# COMUNE DI TAURISANO

## REALIZZAZIONE DI UN IMPIANTO DI RECUPERO E MESSA IN RISERVA DI RIFIUTI SPECIALI INERTI NON PERICOLOSI

VERIFICA DI ASSOGGETTABILITA' A V.I.A.

titolo elaborato	RISCONTRO OSSERVAZIONI ENTI		
-			
scala	data	revisione	descrizione
-	MARZO 2026	00	emissione
Consulente	Dott. Luigi PALMISANO Via Vicinale Vecchia del Capo 73020 - Cutrofiano (LE)		
Committente	A. TARANTINO SRL Via Quinto Ennio, 15 73056 - Taurisano (LE)  Sede operativa: Località Marasculi - Taurisano

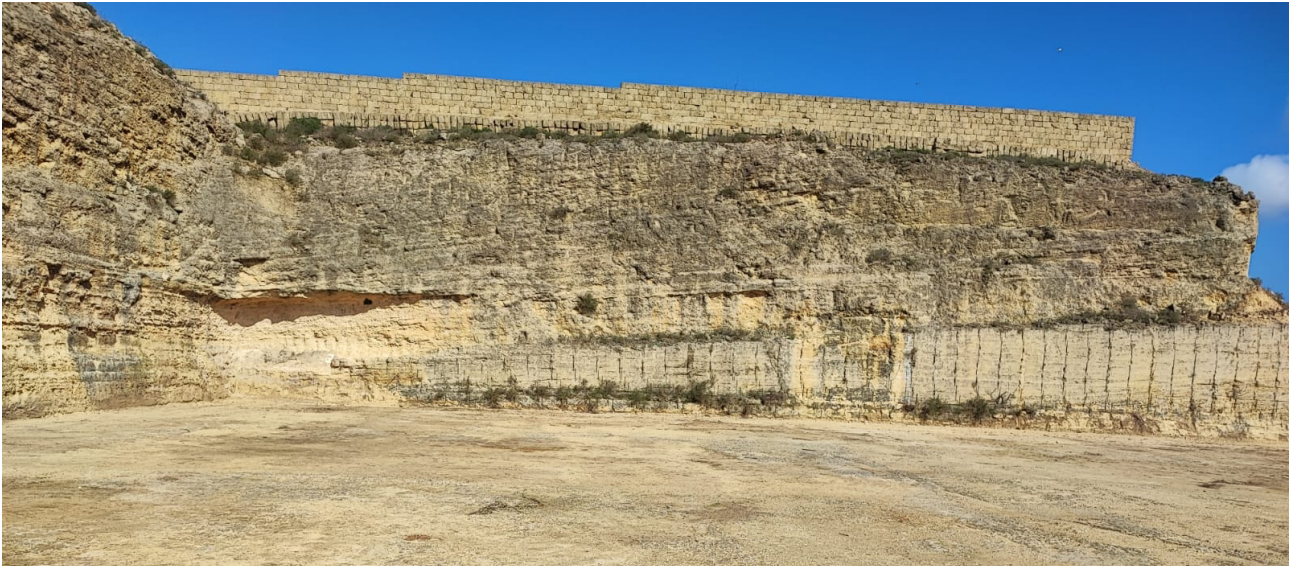
- *chiarimenti circa l'utilizzo in corso delle particelle in progetto, atteso che dalle immagini fornite l'area risulterebbe già utilizzata come pertinenza di cava;*

- *planimetria e sezioni quotate, estese alle aree perimetrali includendo la sede stradale e le particelle confinanti, in cui siano indicate l'esatta localizzazione del sistema di frantumazione e vagliatura, nonché le altezze dei setti, dei cumuli, delle recinzioni e delle opere di mitigazione previste in rapporto al piano di campagna;*

- *foto-inserimenti paesaggistici dell'intervento con punti di vista localizzati lungo la Strada Comunale Marasculi (2^ traversa) e da altre aree di potenziale visibilità dell'impianto, prodotti sia nello stato di progetto che nello stato di progetto con le mitigazioni previste;*

- *documentazione comprovante che la "viabilità ingresso/uscita impianto" (rif. elaborato Tav\_02\_rev01-signed\_signed.pdf), interferente per la quasi totalità con l'"area di coltivazione mineraria" individuata dall'Allegato A alla Det. n. 591/2024, non contrasti con l'art. 21 della L.R. n. 22/2019 il quale subordina l'ammissibilità di tali impianti alla condizione che la loro realizzazione "sia compatibile con il proseguo dell'attività estrattiva e con le opere di recupero ambientale previste"*

- le particelle in progetto sono esterne all'area di cava e non rientrano tra le pertinenze di cava. Il proponente ha provveduto a rimuovere i materiali ivi depositati.
- Circa la produzione di planimetrie e sezioni quotate estese alle sezioni perimetrali e al foto inserimento richiesto, riservandosi di trasmettere la documentazione richiesta, si osserva che il piano di progetto è ubicato mediamente 6 metri al di sotto del piano campagna circostante. L'intervento è pertanto invisibile dalle strade perimetrali.

Si rappresenta altresì che, come specificato nella relazione di Studio Preliminare Ambientale, le operazioni di recupero saranno effettuate con un vaglio ed un frantumatore mobili.

- Rispetto alla questione connessa alle interferenze e all'ipotesi di contrasto con quanto disposto dall'art. 21 della L.R. 22/2019, si rappresenta che l'area di progetto è esterna al perimetro di cava autorizzato e non rappresenta alcuna pertinenza. L'impianto sarà adeguatamente separato
